SPECTRO1-Scope: Änderungen nach Software-Update von SPECTRO1-Scope V2.2 auf V2.3

In diesem Manual wird zusammengefasst, welche Änderungen sich mit dem Software-Update von **SPECTRO1 V2.2** auf **V2.3** ergeben haben.

Änderung 1:

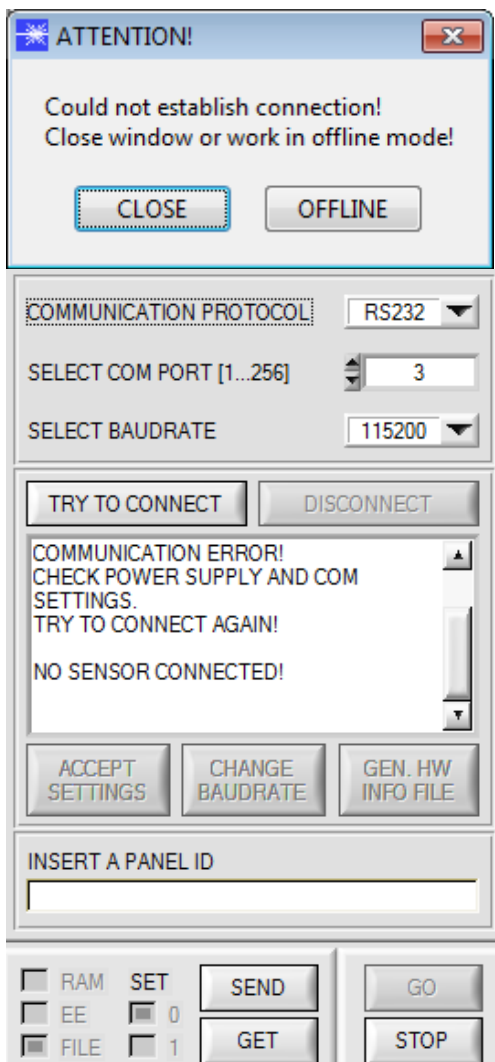
Kommt es nicht automatisch zu einem Verbindungsaufbau z.B. wenn kein Sensor angeschlossen ist, dann kann die Software im OFFLINE Modus betrieben werden. Im Offline Modus ist lediglich ein Parametertausch mit einer Datei auf einem Speichermedium möglich. Dies ist für Analysezwecke von Parameterfiles oft hilfreich.

Ist ein Sensor angeschlossen und es kommt trotzdem zu keinem Verbindungsaufbau, dann stimmen entweder die SCOPE Version (Programm auf PC) und die Firmware Version (Programm im Sensor) nicht überein oder man muss die Schnittstelle zum Sensor richtig konfigurieren. Sollte das Problem eine unterschiedliche Scope und Firmware Version sein, dann muss man sich die zur Firmware passende Scope Version vom Lieferanten besorgen.

Änderung 2:

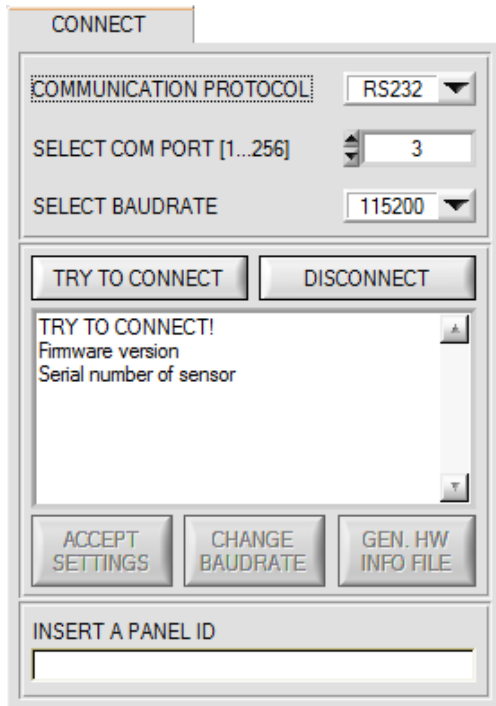
1. Beim Verbindungsaufbau wird zusätzlich zur Firmware Version die Seriennummer des kontaktierten Sensors übertragen.
2. Die Baudraten wurden erweitert mit 230400 und 460800.
3. Mit **DISCONNECT** trennt man die Verbindung vom Sensor zum PC. Die Software schaltet in den OFFLINE Modus in dem nur ein Parameteraustausch mit einer Datei auf einem Speichermedium möglich ist. Die Schnittstelle ist jetzt für andere Programme (z.B. FirmwareLoader) frei.

Änderung 4:

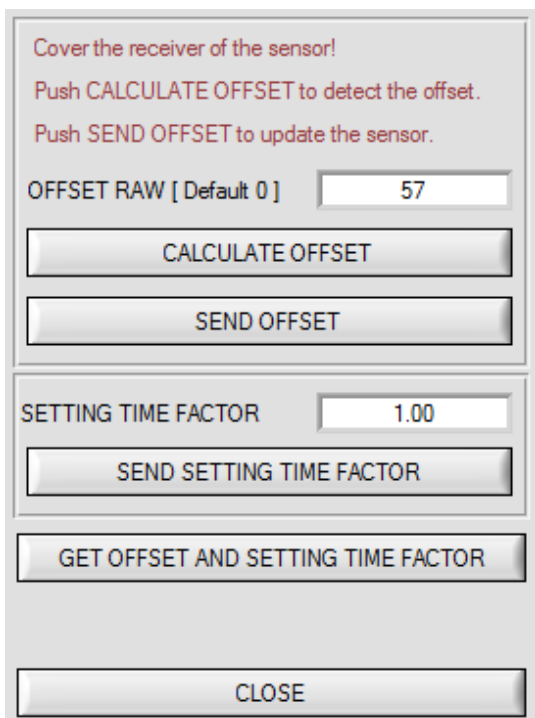
Um zur Offsetkalibrierung zu gelangen, muss in der Registerkarte **PARA** ein Doppelklick mit der rechten Maustaste exakt auf den Rahmen unterhalb **INTEGRAL** durchgeführt werden

Anschließend wir nach dem Passwort verlangt.
Das Passwort lautet: mellon

Der Aufbau in diesem Reiter wurde etwas übersichtlicher gestaltet. Ansonsten hat sich hier nichts geändert.
